梅列区三明学院限价商品住房·博学佳园项目

规划方案变更文本

博学佳园

设计更改通知

8# 一层平面图 变更后

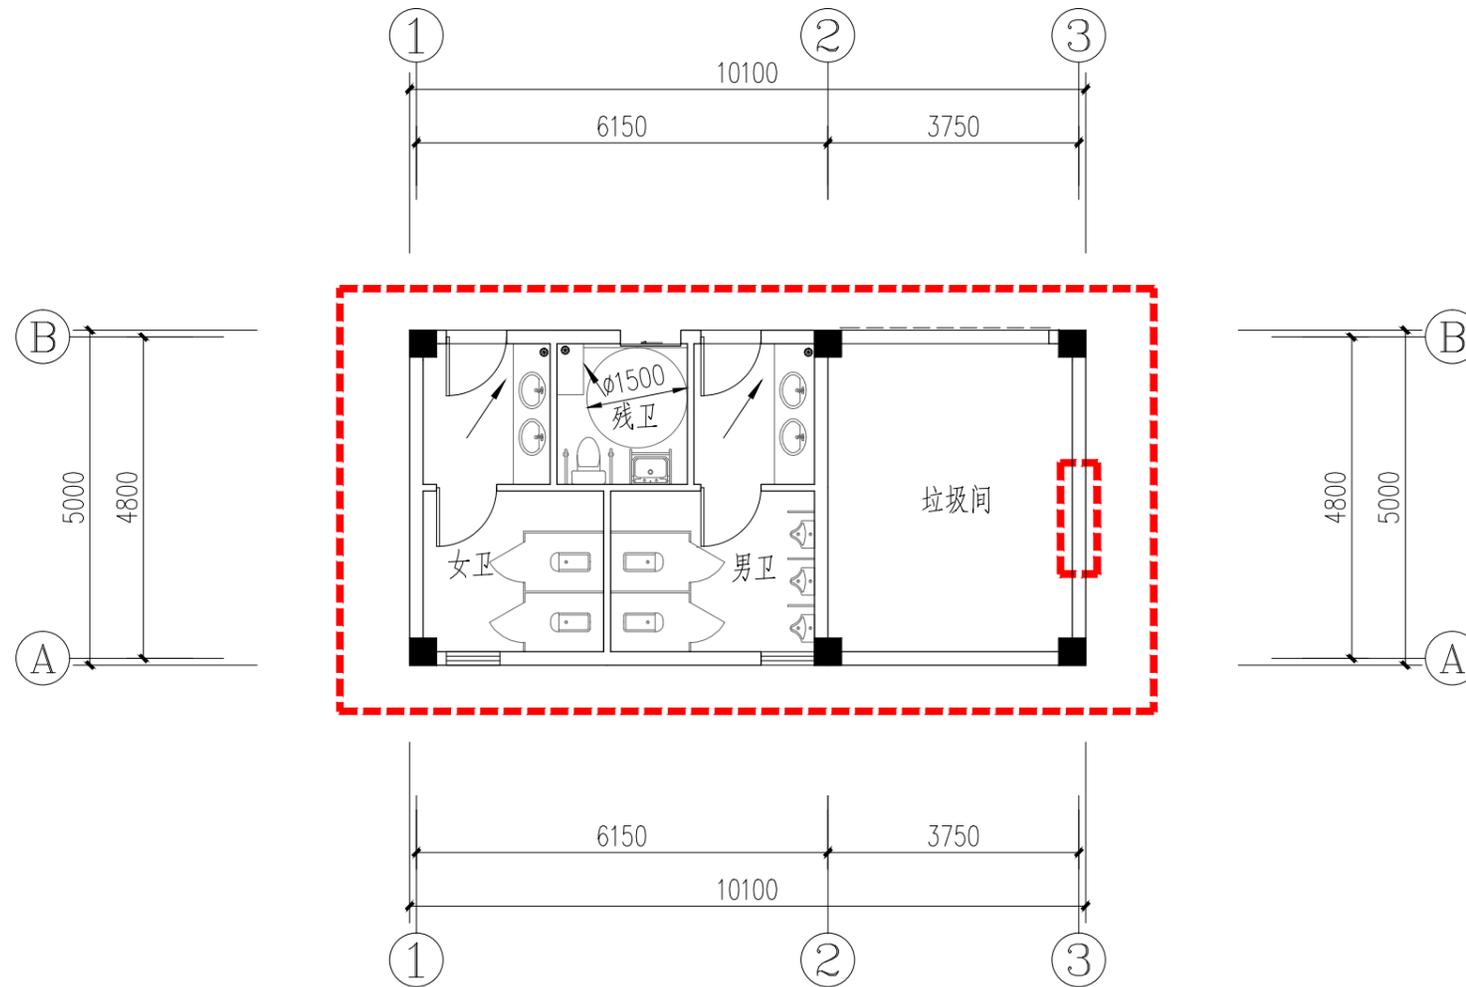
修改内容：1、3轴交A至B轴取消开门。
2、A轴~B轴交1~3轴墙体调整。

地下室

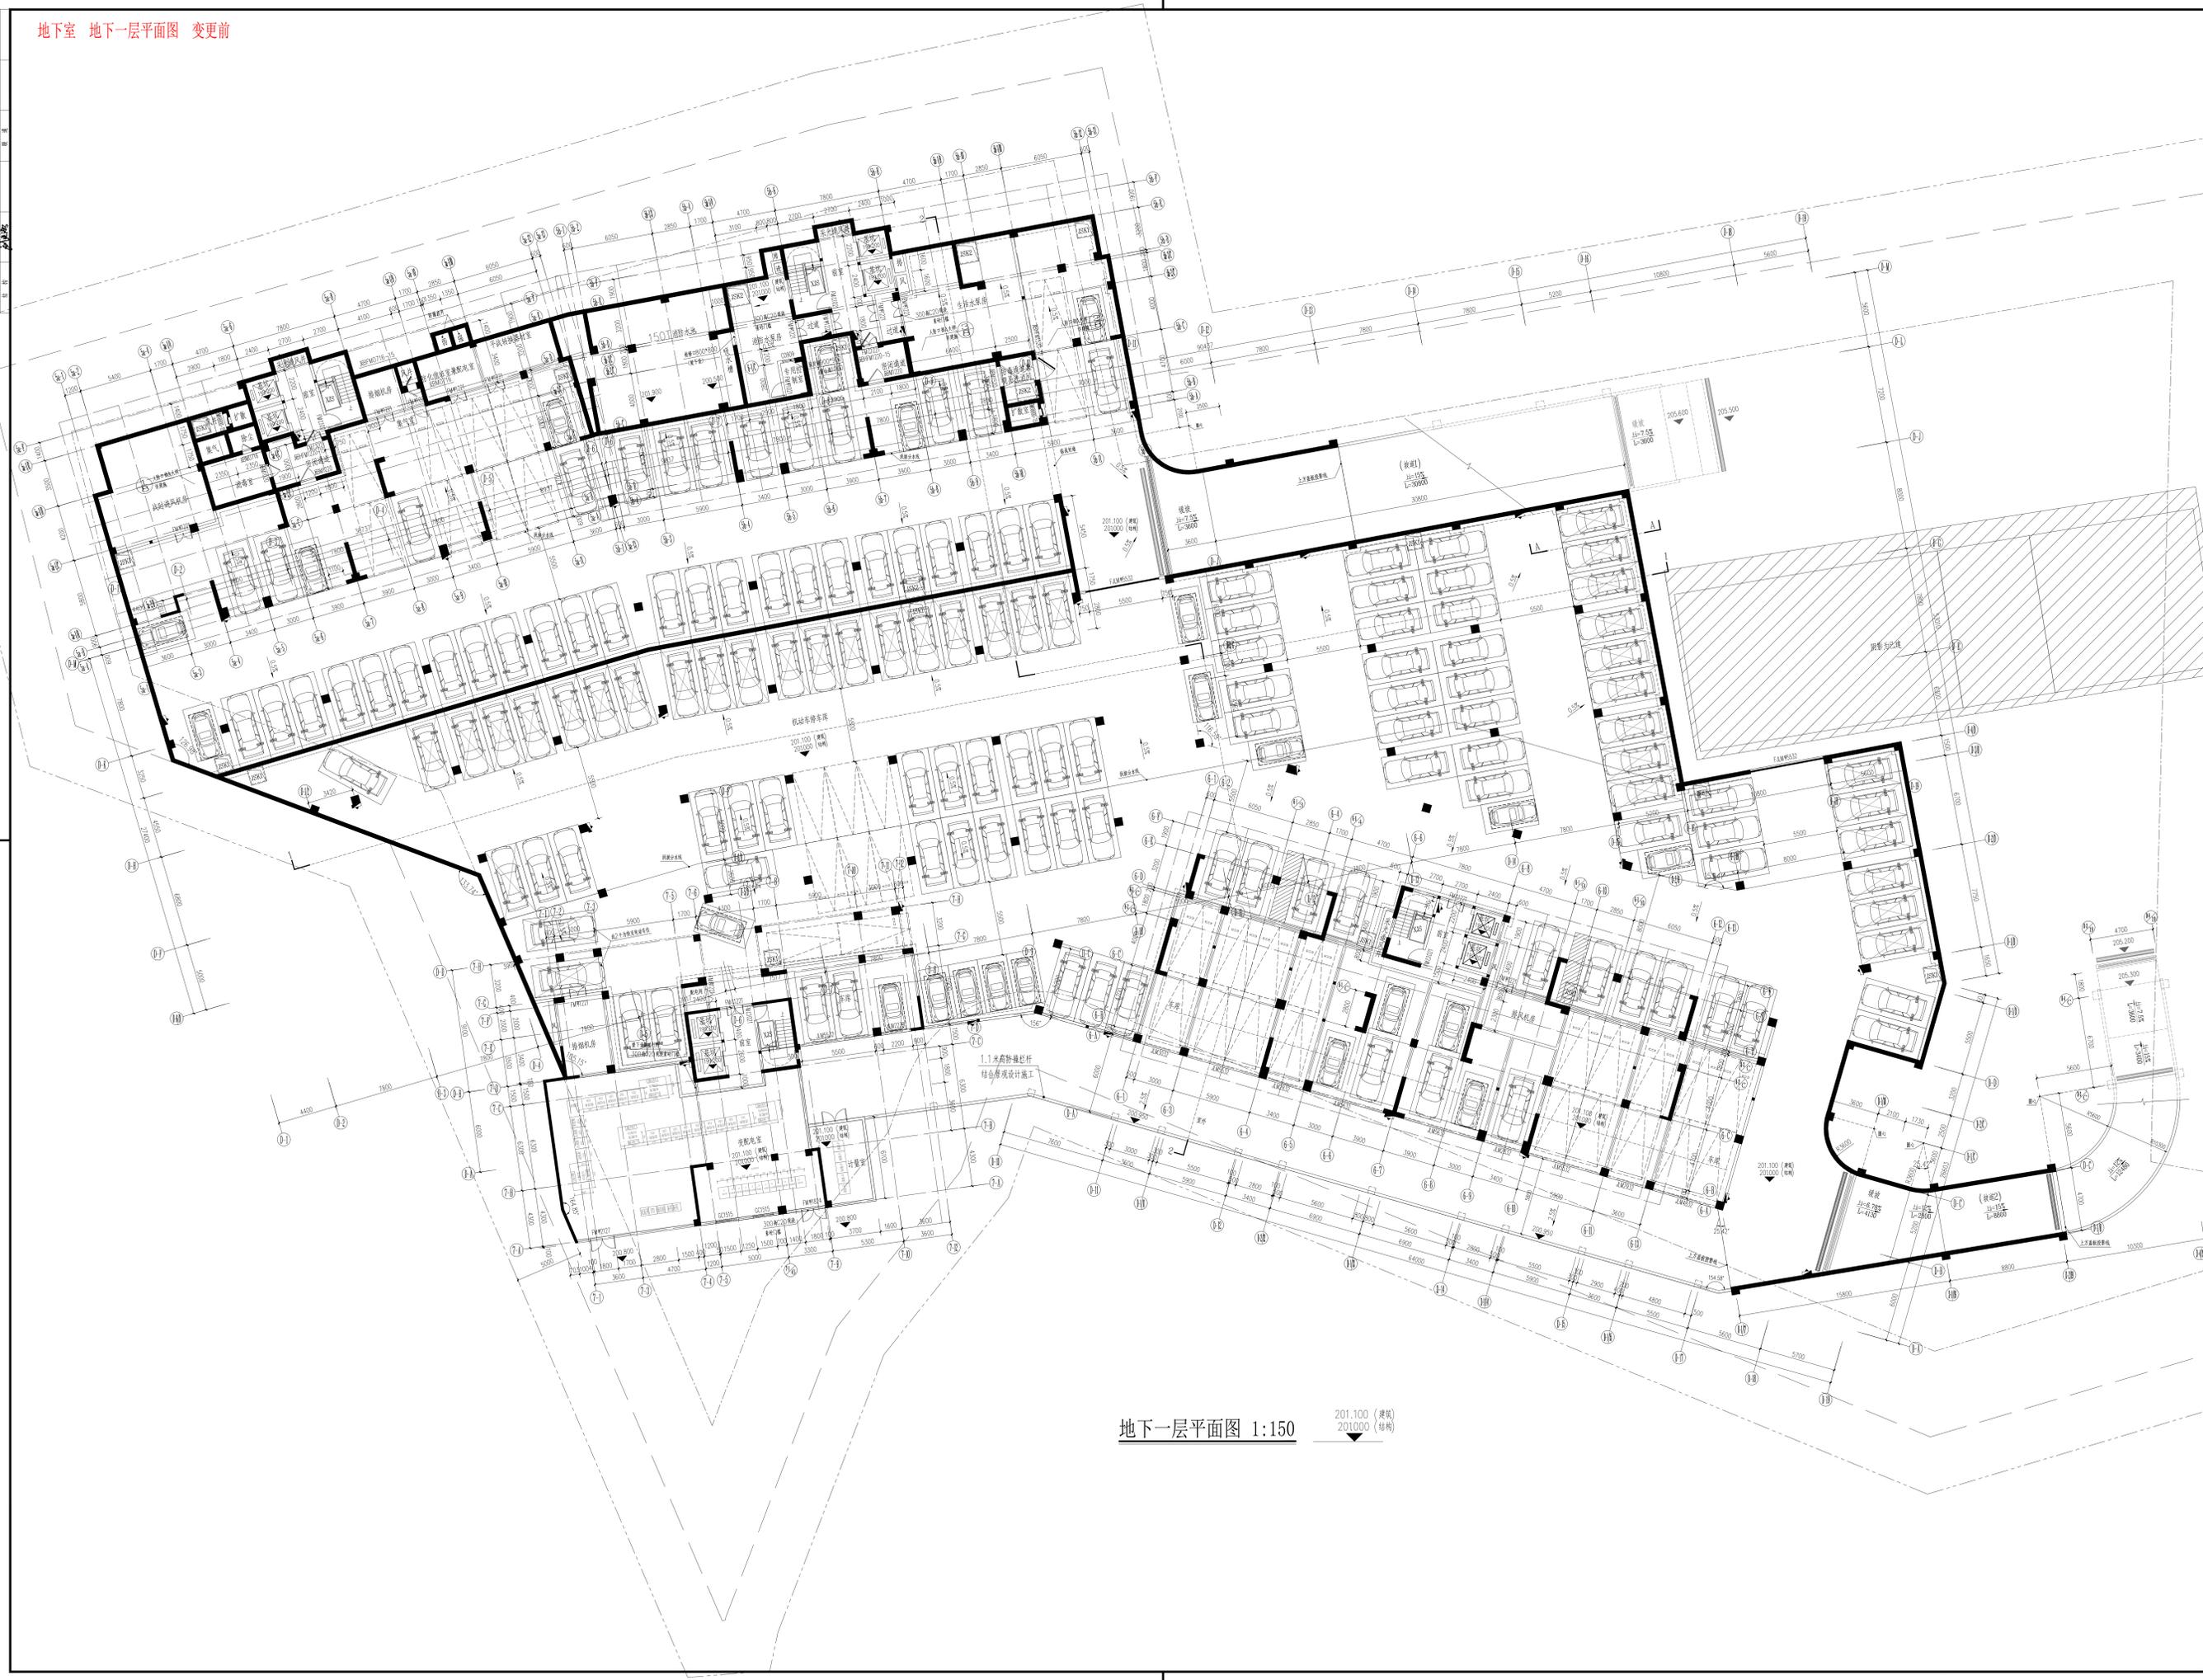
- 1、变配电室及计量室墙体、柱子、剪力墙有所调整。
- 2、室外栏杆取消。
- 3、D-17轴交D-C轴地下室出入口上方盖板往外调整。
- 4、D-2/C轴交D-17轴墙体往D-D轴移0.1米。
- 5、D-2/C轴交D-15轴墙体往D-A轴移0.1米。
- 6、D-4/D轴交D-16~D-19轴处墙体厚度由0.3m调整为0.2m。
- 7、5b-D轴交5b-8轴风井调整。
- 8、微型车位调整为标准车位。
- 9、局部车位位置调整。
